HENVENDELSER MODTAGET I HØRINGSPERIODEN

FORSLAG TIL TILLÆG 1 TIL LOKALPLAN 489 NUUKS PLADS

Offentlig høringsperiode fra den 7. december 2020 til den 8. februar 2021.

Illustration: Orange markering viser felt der er 1,6 meter højt og trukket 3 meter tilbage fra facader.

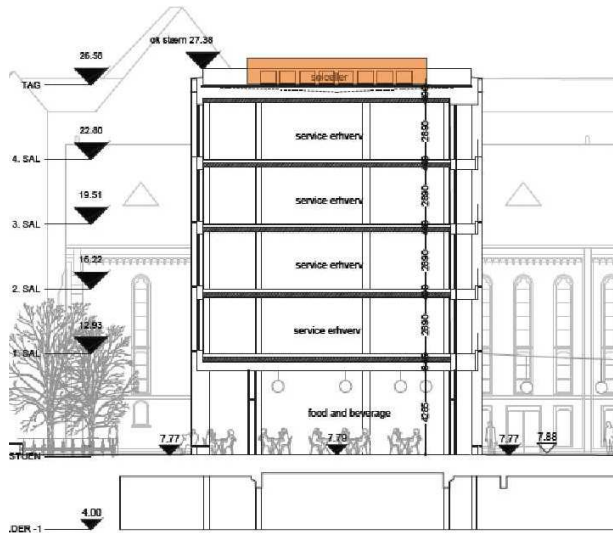
Bygherre ønsker at der i lokalplanen gives mulighed for, at der kan placeres tekniske installationer med en maksimal højde på 1,6 meter inkl. afskærmning, på et område placeret 3 meter inde på taget målt fra facader.

Tekniske anlæg dimensioneres, placeres og afskærmes, således at krav i Vejledning fra Miljøstyrelsen, "Ekstern støj fra virksomheder" nr. 5/1984 er opfyldt, såvel på omkringliggende eksisterende boligfacader, nye boligfacader som på udendørs opholdsarealer.

Illustration: gul facade = facade f, og lys grøn facade = facade h. Orange pil markerer område for port/døre til cykelrum. Blå pil markerer område for mulig port/dør til bagvedliggende cykeltrampe/rampe.

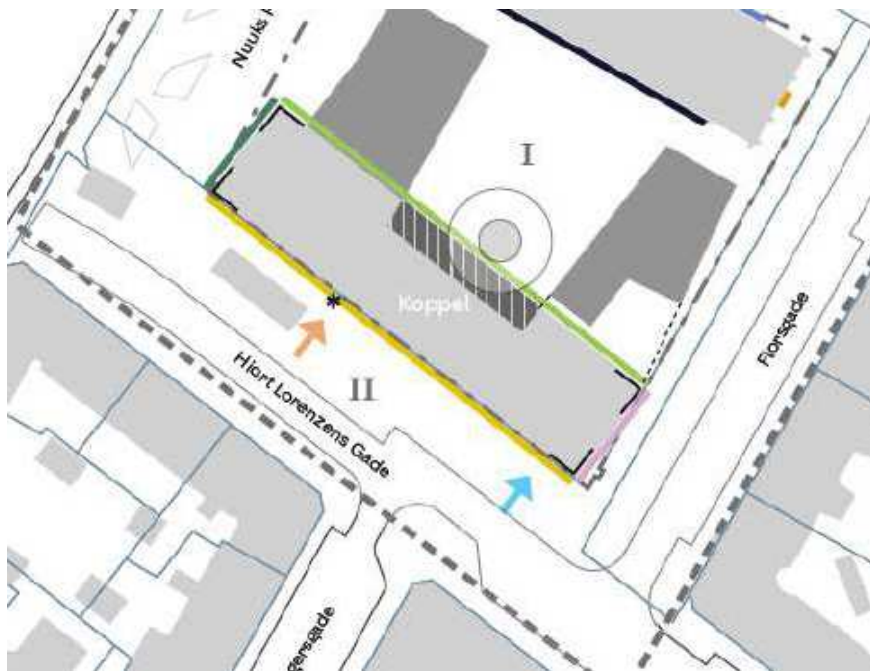
Sætningen udvides: Der kan derudover i stueetagen langs facade f og h indsættes portlåger til varelevering, affald og bagvedliggende cykeltrampe/rampe.

Illustration: mod byrummet er stueetagen dobbelthøj. Facadens åbenhed for stueetagen, strækker sig således over stue og mezzanin-etage.

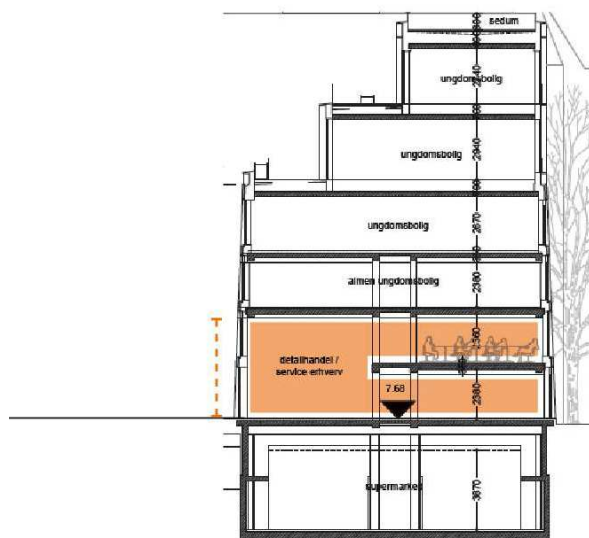
Bygherre ønsker at der i lokalplanen gives mulighed for en større åbenhed i stueetagens facade mod det nye byrum, og samtidig understøtte lokalplanens anvisning om transparente og inviterende stueetager. Samtidig vil det afspejle at rummet bagved facaden er dobbelthøjt jf. illustration nedenunder.

Bygherre ønsker at der gives mulighed for åbninger i modulets fulde bredde i stueetage og på 1.sal, på i alt 13,5 m, hver etage for sig.

Illustration: t.h.: Sideindgang til supermarkedet, 2 moduler = 4,5m. t.v.: Placering af sideindgang.

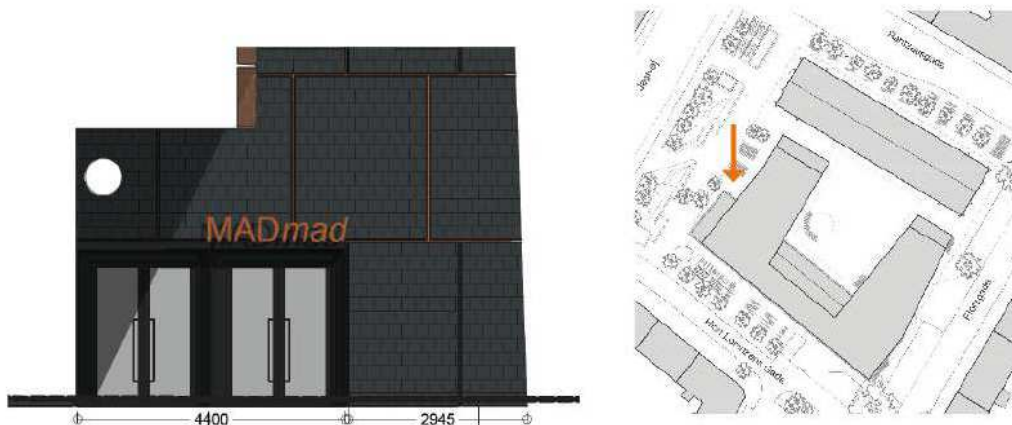
Bygherre ønsker, at min. bredde (4 m) ændres for sideindgang til supermarked så det går op med modulmålet på 2x2,25m = maks. 4,5 meter, eller blot defineret ved 2 moduler.

Illustration: Røde linjer = løbende meter facadelængde i regnestykke, dvs. eksklusive portåbninger og begrønnede gavle. Blå linjer = løbende glasmeter.

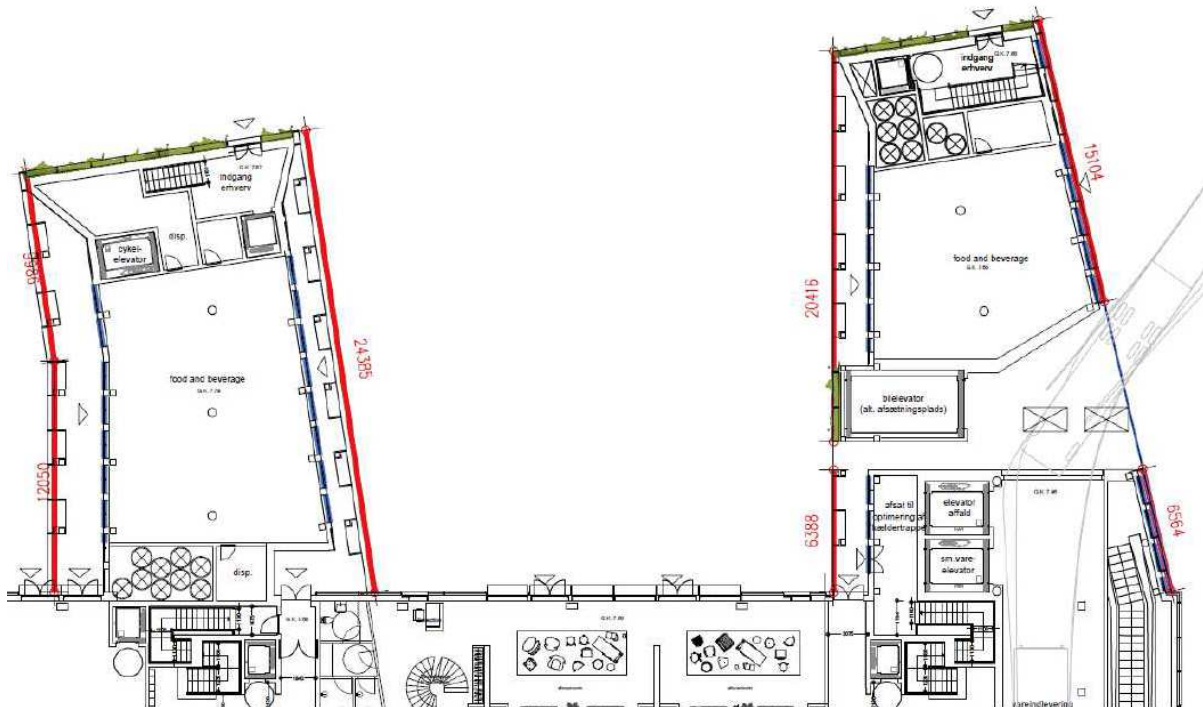
Da procentsatsen blev sat i lokalplanen, var vi ikke opmærksom på at udregningen udregnes pr. løbende meter for hele facadestykket. Det betyder ved opmåling at den reelle grad af transparens pr. løbende meter er 50%. Dette var en ren beregningsfejl, og repræsenterer ikke en ændring af projektets transparens i stueetagen.

Bygherre ønsker at procentsatsen ændres til 50%.

Illustration: Gavl med vinduer samlet i et felt, og mulig fastholdelse af Koppels Magasins lukkede skifferflade iht. bevaringsværdier.

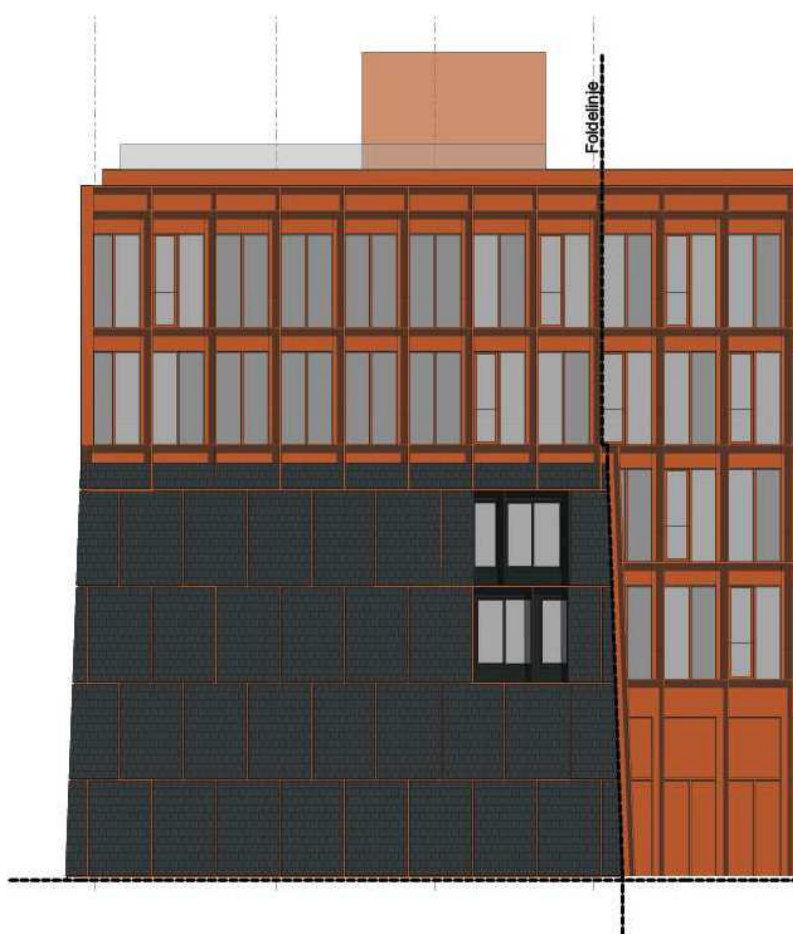
Derfor ønskes der følgende rettelse (ny formulering med rød skrift):

j) (...) ~~Langs facade g kan huller til vinduer, døre og franske altaner være maks. 0,9 m i bredden.~~ *Langs facade g kan huller til vinduer samles i et felt der er maks. 2 etager i højden, og maks. 2 moduler (3,6 m) i bredden. Indenfor dette felt kan der være afstand mellem vinduer.*

Illustration: Markeret med gult, facadestrækning mod Metropladsen der rykkes 38 cm mod vest.

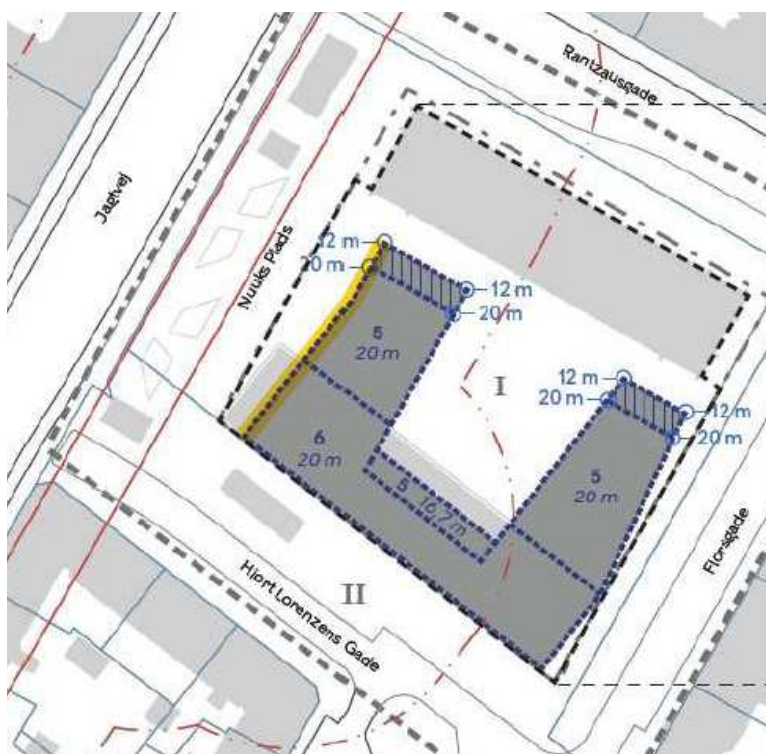
I den videre projektering og detaljering af projektet, er det erfaret, at bærelinjen i det eksisterende Koppels Magasin ligger længere fremme mod Metropladsen end først antaget. Det er derfor nødvendigt at rykke facadelinjen mod vest med 38 cm for at sikre tilstrækkelig plads til isolering i facaden.

Til orientering, gøres husdybden i Metrofløjen ikke dybere, men parallelforskydes.

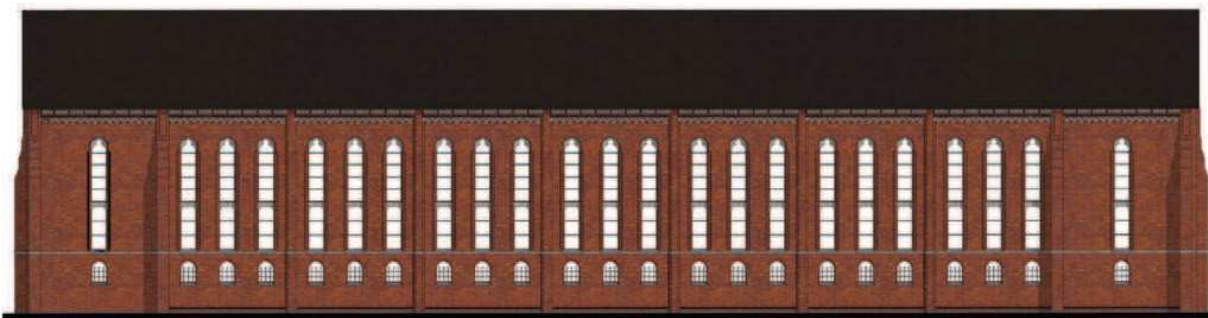
De nye dørhuller i stueetagen mener vi derfor skal udformes, så de bidrager til at bygningen som helhed opnår en ny, balanceret helhed mod fokus på at signalere "velkommen indenfor".

København har de seneste godt 20 år forandret sig radikalt ved at rigtig mange af byens stueetager er blevet lukket op, og i dag inviterer indenfor til funktioner, der underbygger det levende byliv, vi kender i dag. Når en bygning som Landsarkivet skal indgå i det nye byliv, så skal den nødvendigvis forandres – ikke på trods, men i samklang med dens egen arkitektur. At efterlade historiske spor som "borggittervinduer" i stueetagen giver for os ingen mening, når nu Martin Nyrop selv forsynede hovedparten af bygningens facader med lange, slanke vinduer for at hente lyset ind. Når Nyrop tegnede ens facader mod nord og syd, så mener vi også at de nye facader skal være ens mod nord og syd.

Landsarkivets facade mod Rantzausgade

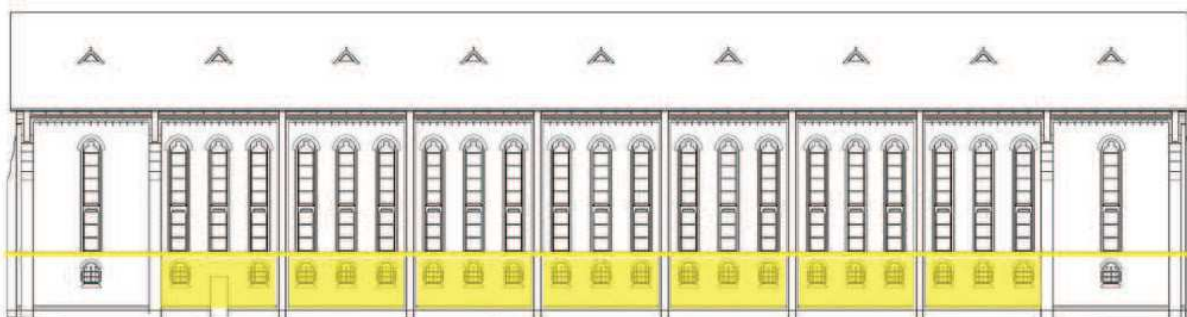
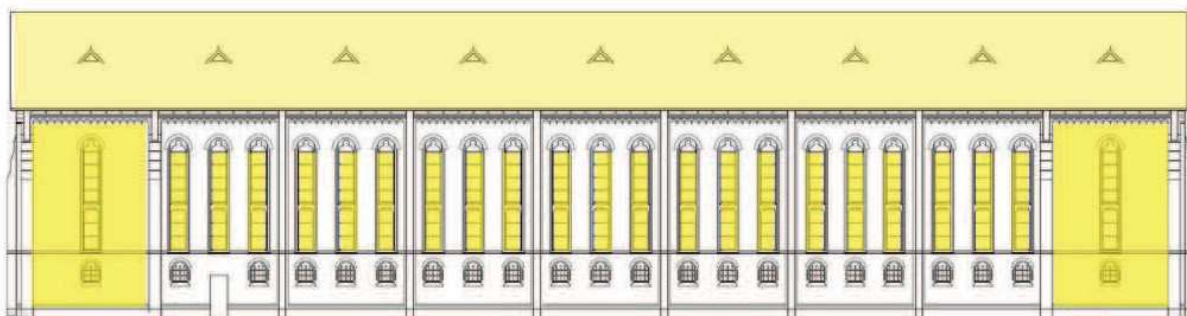
Vi er derfor uenige med Københavns Kommune og dem, der mener, at bygningens tunge base og afvisende facade med de tilgitrede "borggittervinduer" er væsentlige at bevare eller endog slet ikke må ændres! Lige store åbninger mod begge sider – både mod syd mod solen og mod nord, hvor mange går forbi – er til gengæld afgørende vigtigt, når så stort og så karakterfuldt et hus bliver åbnet op for kvarteret beboere.
